S.S. 398 "Via Val di Cornia"
Bretella di collegamento tra l'Autostrada Tirrenica A12
e il Porto di Piombino
LOTTO 1 - Svincolo di Geodetica-Gagno

PROGETTO ESECUTIVO

ELABORATI GENERALI
RISCONTRO PARERE MATTM
Relazione

CODICE PROGETTO			NOME FILE	REVISIONE	SCALA:
PROGETTO	LIV. PROG.	N. PROG.	T00-EG06-GEN-RE01		
DPFI12	E	1801	CODICE ELAB. T00EG06GENRE01	A	-
A	Emissione per riscontro CTVA (prot. N. 323 del 06/02/2020) e R.Toscana (n.71044/2020)		02/03/2020	E. Bartolucci	Luca Nani
REV.	DESCRIZIONE		DATA	REDATTO	VERIFICATO APPROVATO

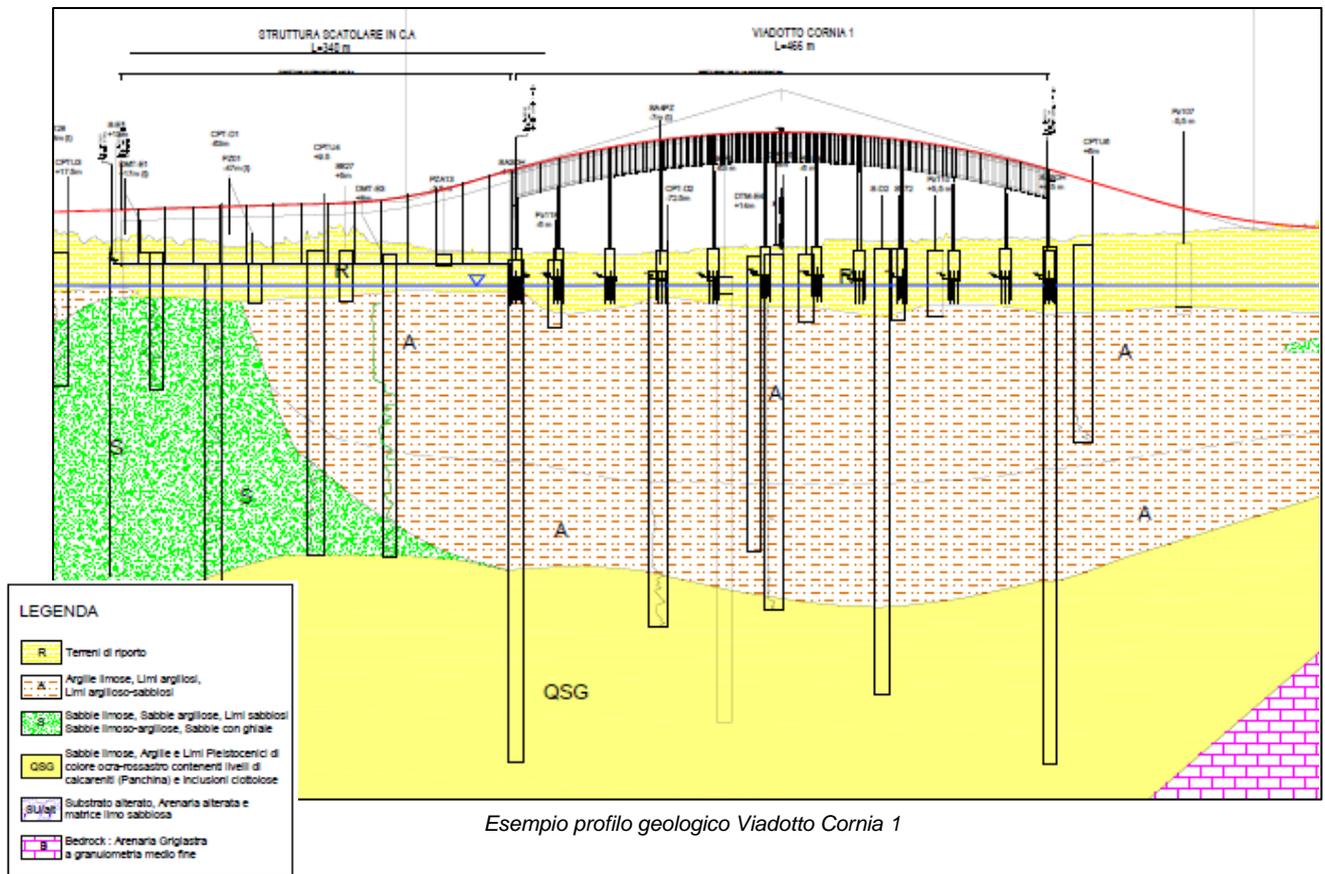
- 1) *Relativamente alle problematiche di possibile comunicazione tra i due acquiferi individuati nelle relazioni di progetto, si richiede un maggior dettaglio delle misure precauzionali già indicate per l'evitarsi di tali eventualità e/o l'adozione di ulteriori misure atte a valutare puntualmente il reale spessore dello strato argilloso intermedio tra le stesse e la realizzazione di misure piezometriche e chimiche in configurazione tale da valutare il permanere di condizioni di andamento piezometrico e contaminazione coerenti col quadro conoscitivo esistente.*

In ottemperanza alla richiesta del MATTM, al fine di poter valutare il permanere di condizioni di andamento piezometrico e contaminazione coerenti col quadro conoscitivo esistente, si è provveduto ad integrare il piano di monitoraggio delle acque sotterranee, individuando ulteriori stazioni di rilevamento ed implementando il relativo protocollo di monitoraggio.

Nello specifico, nella presente fase, il PMA è stato aggiornato come segue:

- per l'ambiente idrico sotterraneo, sono previsti campionamenti ed analisi di qualità delle acque di falda nei punti denominati AST 05 - AST 06 – AST 07 – AST 08, ubicati all'interno dei poligoni con superamento delle CSR interferiti dall'opera, e nei punti AST 09 - AST 010 – AST 11 – AST 12, ubicati comunque all'interno del SIN; tali indagini saranno eseguite in tutte le fasi di monitoraggio (ante operam, in corso d'opera, post operam) così da caratterizzare la falda nel punto di maggiore interessamento dovuto alle opere di fondazione profonde;

- per il suolo/sottosuolo, sono previsti campionamenti di terreno nei punti denominati SUO 01 SUO 02 – SUO 03 – SUO 04, ubicati all'interno dei poligoni con superamento delle CSR interferiti dall'opera, e nel punto SUO 06, ubicato comunque all'interno del SIN. Il terreno risultante dalle operazioni di scavo e sbancamento sarà sottoposto ad analisi chimica di omologa per la sua corretta gestione come rifiuto, come descritto nell'elaborato "Relazione gestione materie" (T00-GE00-GEO-RE11-B), senza eseguire ulteriori monitoraggi in corso d'opera.

Estratto punti di misura ATM01 e ATM02 planimetria PMA
 Anas Progetto Esecutivo

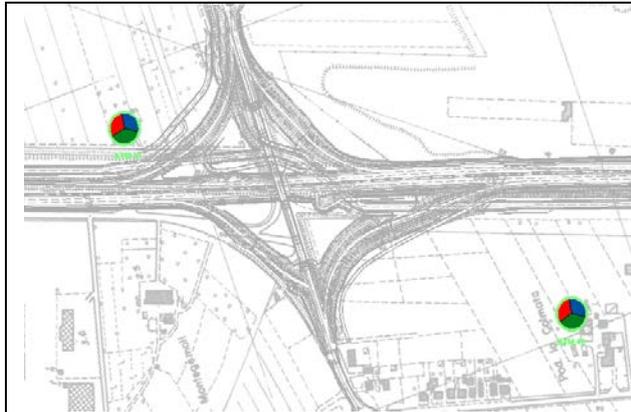
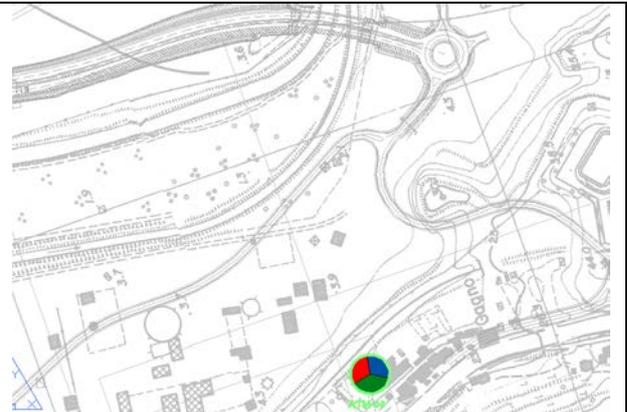
- a) nella planimetria «101_T00M000M0APL01A.pdf» non è visibile il punto PI-A2-03, indicato in tabella per il monitoraggio dell'attività di cantiere;*
- b) il proponente dovrà individuare un ulteriore punto di monitoraggio prossimo alla rotonda del Gagno, in direzione delle abitazioni locali;*
- c) il proponente dovrà adeguare nel progetto esecutivo e comunque prima dell'avvio del monitoraggio ante operam, il piano di monitoraggio alle indicazioni fornite nell'allegato 1 del decreto legislativo n. 155 del 2010 e fornire una tabella riepilogativa, corretta, dei limiti di confronto per i parametri oggetto di monitoraggio. (Regione Toscana)*

In relazione alle osservazioni a) e b) il proponente ha reso visibile il punto di monitoraggio PI-A2-03, ora denominato ATM03, ubicato in prossimità della rotonda del Gagno, che si affianca alle altre due postazioni previste: la ATM01 in prossimità dello svincolo con la Strada della Geodetica e la ATM02 in prossimità del Podere Colmata, come risulta dalla planimetria T00-MO01-MOA-PL02-A.

Estratto punto di misura ATM04 planimetria PMA Anas Revisione Progetto Esecutivo

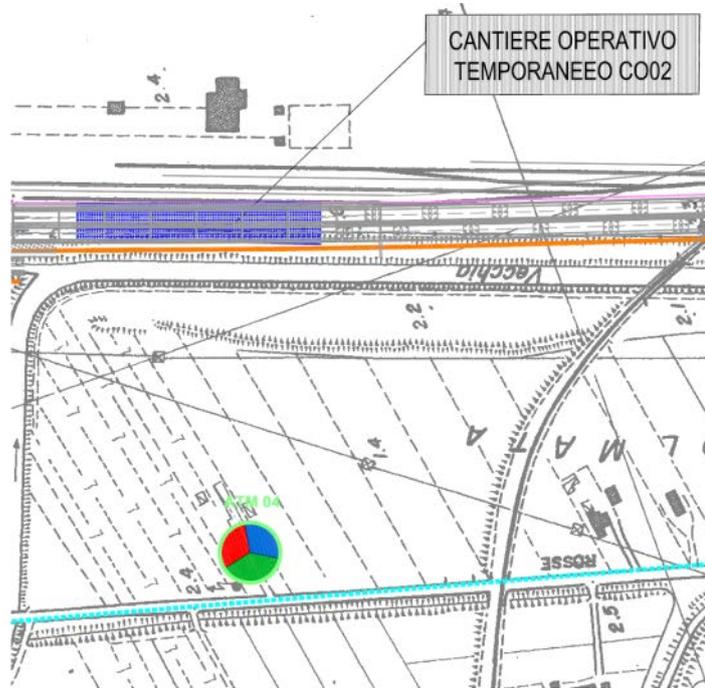
3) *Si ritiene necessaria una modifica integrativa al piano di monitoraggio relativamente a:*

a) *scelta dei punti di ubicazione, che dovrà tener conto delle risultanze modellistiche riportate nello studio di impatto ambientale, redatto in sede di progetto definitivo.*

In ottemperanza alla richiesta del MATTM e, contestualmente, alle osservazioni di ARPAT (contributo istruttorio prot. n.318599/2019), nella presente fase, si è provveduto ad integrare il piano di monitoraggio dell'atmosfera, individuando una ulteriore stazione ed applicando il medesimo protocollo di monitoraggio per tutte le stazioni e per tutte le fasi ante, corso e post opera.

La stazione aggiuntiva, ATM04, è posizionata in corrispondenza della stazione A12-PI-A2-02 nel PMA (2011). Tale stazione viene reintrodotta per monitorare le attività del cantiere operativo CO02 e del Viadotto Cornia 1, come indicato nella figura 5 sottostante.

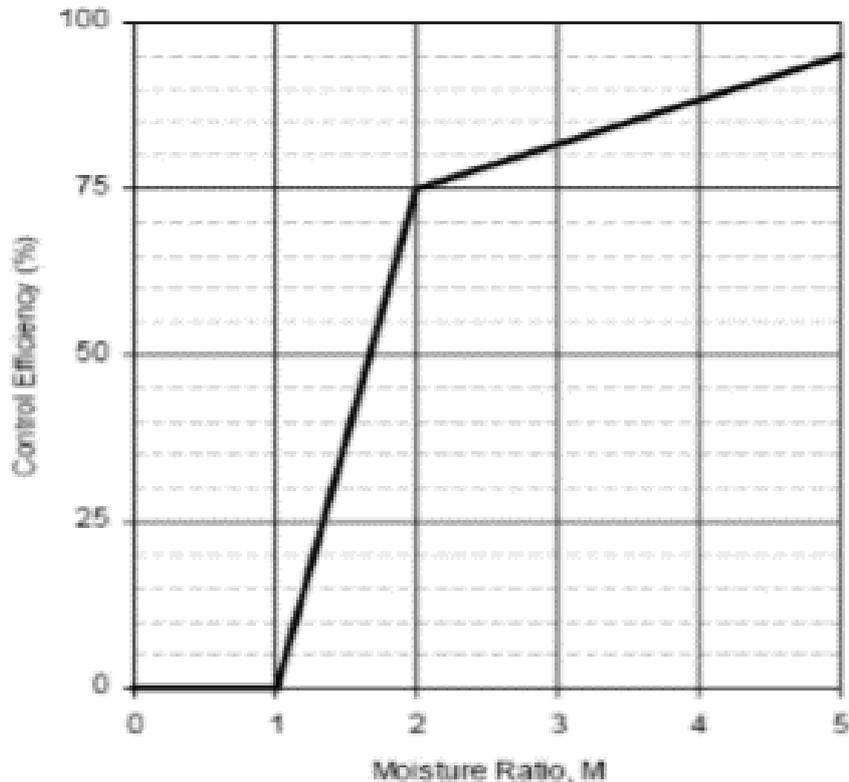
- b) *verifica dell'efficacia delle misure di mitigazione, con l'elenco e la descrizione degli interventi di mitigazione e delle azioni correttive che il proponente intende adottare per limitare gli impatti in fase CO e PO al fine di avere gli elementi per comprendere eventuali superamenti dei limiti imposti dalla normativa vigente*

In ottemperanza alla richiesta del MATTM, nella presente fase, si è condotto un ulteriore approfondimento sugli effetti mitigativi che le bagnature hanno sulle emissioni di polveri in fase di cantiere, prendendo a riferimento le Linee Guida ARPAT (All. 1, D.G.P. 213-09). In tale documento tecnico, vengono descritti gli effetti della bagnatura di strade e superfici sterrate di cantiere, in analogia a quanto trattato nei manuali AP-42 dell'EPA e BREF (paragrafo 4.4.6.12 EIPPCB, 2006: *Emissions from storage*) relativo alle emissioni da accumuli.

Di seguito, si riportano i riferimenti relativi al *trattamento della superficie – bagnamento (wet suppression) e trattamento chimico (dust suppressants)*, cui si è provveduto ad integrare il PE nella presente fase.

Nel caso specifico dei cantieri dell'intervento in progetto, è previsto un flusso di mezzi pesanti per singolo cantiere variabile tra 5-10 veicoli/ora; con un trattamento di bagnatura di 0,3 l/m² si prevede di ottenere un'efficienza di riduzione delle polveri del 60%, con intervallo di applicazione della bagnatura di 8 ore.

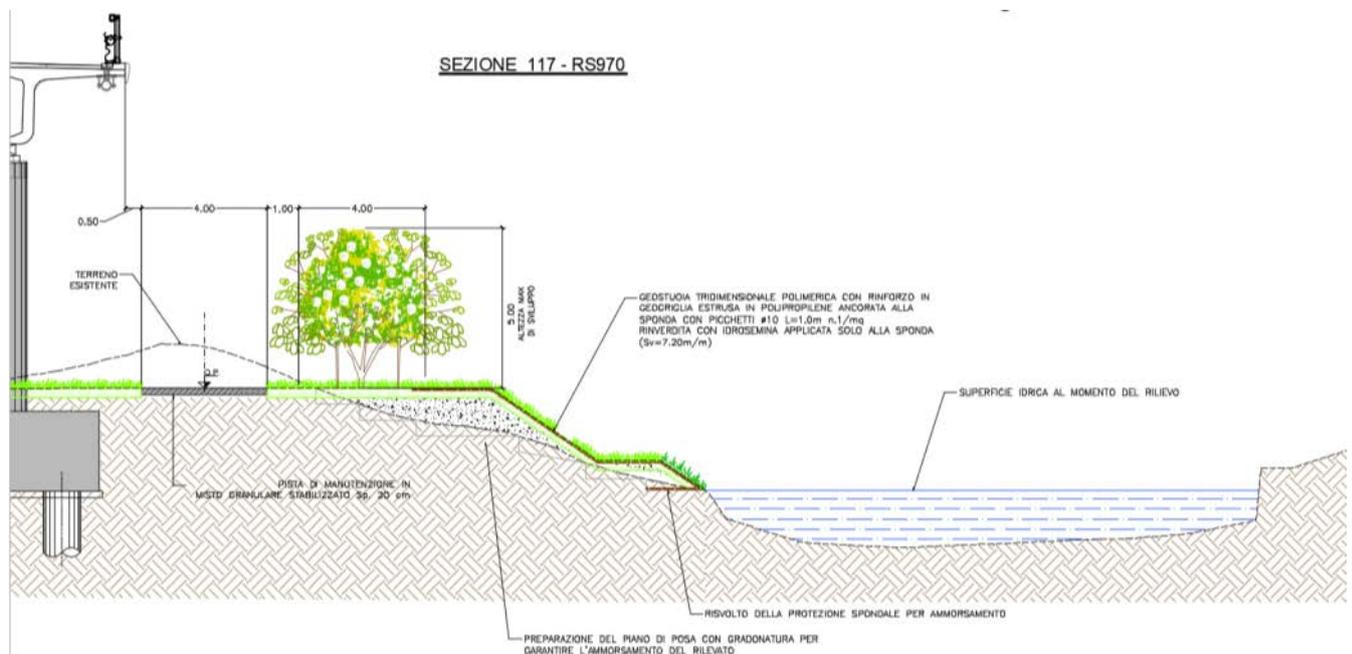
"Tutto ciò premesso, si ritiene che, per quanto di competenza, il proponente abbia ottemperato alle prescrizioni riportate nella delibera CIPE n. 47/2018, nello specifico alle prescrizioni 1.1.1 Opere idrauliche - punti a), b), c), d), e), f) e alla prescrizione 1.7.2, fatta salva la necessità della seguente prescrizione che riguarda specifici accorgimenti tecnico-costruttivi da adottare nell'ambito dell'esecuzione degli interventi di trasformazione morfologica nella fascia compresa tra la viabilità in progetto ed il Fosso Cornia Vecchia nel tratto a valle della confluenza con il Fosso Montegemoli:

a) Nell'esecuzione della riprofilatura della sponda sinistra del Fosso Cornia, il piano di posa, previa asportazione dello strato di terreno vegetale, dovrà essere adeguatamente preparato mediante la formazione di ammorsature e di gradoni lungo la scarpata esistente. Il materiale di riporto impiegato dovrà avere caratteristiche idonee; esso dovrà essere steso in strati di spessore non superiore a 30 cm e opportunamente costipato. Per tutto il tratto interessato dalla riprofilatura, dovrà essere prevista una protezione spondale, che oltre a proteggere la sponda da eventuali fenomeni erosivi, dovrà garantire la stabilità della scarpata. Il consolidamento della sponda è opportuno anche in considerazione del sovraccarico dovuto al passaggio dei mezzi per la manutenzione. Per quanto riguarda i fenomeni erosivi, essi potrebbero essere innescati, oltre che dall'azione della corrente idrica, anche per effetto delle oscillazioni del pelo libero causate dal passaggio delle imbarcazioni a motore provenienti dai circoli nautici presenti, come si è già verificato in passato in alcuni tratti non rivestiti del Fosso Cornia Vecchia e del Fosso Allacciante. La protezione della sponda dovrà essere estesa fino al fondo alveo al fine di scongiurare un eventuale scalzamento al piede e non dovrà comportare restringimento rispetto alla sezione idraulica implementata nella simulazione post operam. Prima dell'inizio dei lavori, al fine di descrivere la soluzione adottata per la protezione spondale e dimostrarne l'idoneità, dovranno essere trasmessi adeguati elaborati da sottoporre all'esame di questo Settore. Resta inteso che la manutenzione ordinaria e straordinaria della protezione spondale sarà posta a carico del proponente."

La soluzione progettuale proposta per la realizzazione della pista di manutenzione e la parziale riprofilatura della sponda sinistra del Fosso Cornia, come rappresentato nella relazione idraulica, prevede l'asportazione del terreno vegetale per uno spessore di 20 cm, la preparazione del piano di posa mediante sagomatura a gradoni (ove richiesto in funzione della pendenza e dell'altezza del materiale di riporto), stesa del materiale da rilevato (appartenente ai gruppi A₁, A₂₋₄, A₂₋₅, A₃), con compattazione per strati di spessore massimo pari a 30 cm e opportunamente costipato.
